Réunion du Bureau de la CLE du SAGE Estuaire de la Loire

Autorisation de renouvellement et extension sablière La Florentaise

Communes de Freigné et La Cornuaille

Zones humides et haies

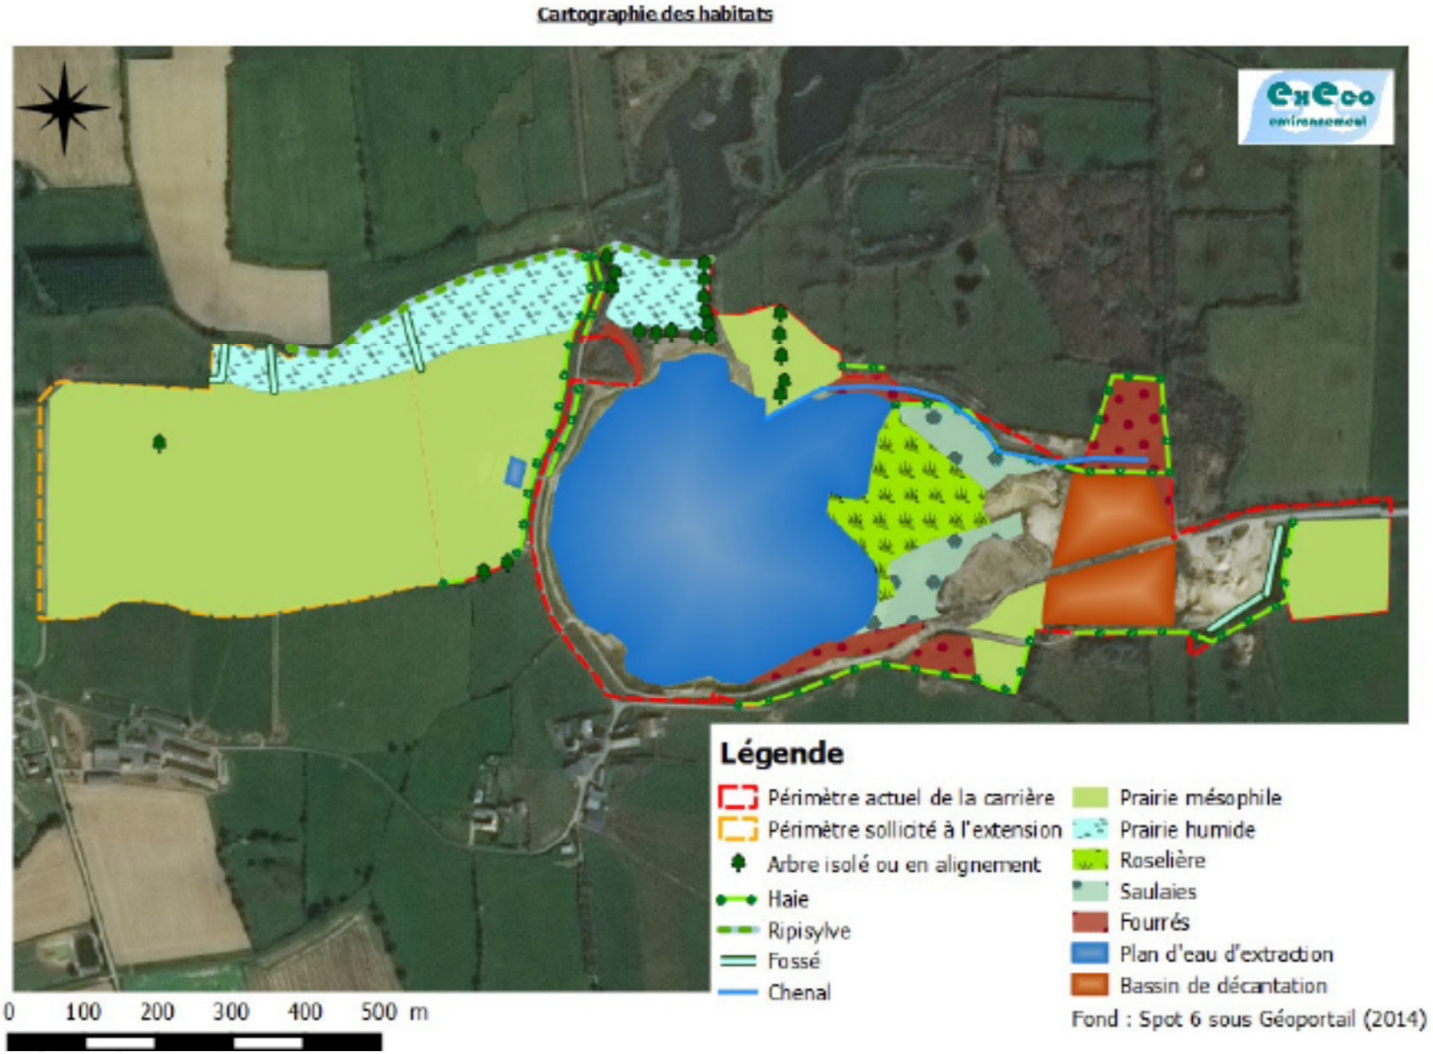
- secteur en zone humide retiré du projet d'exploitation
- Pas de haie sur le secteur d'extension
- Pas de zonage environnemental (Nat. 2000, ZNIEFF) à proximité

Non concerné

Respecté
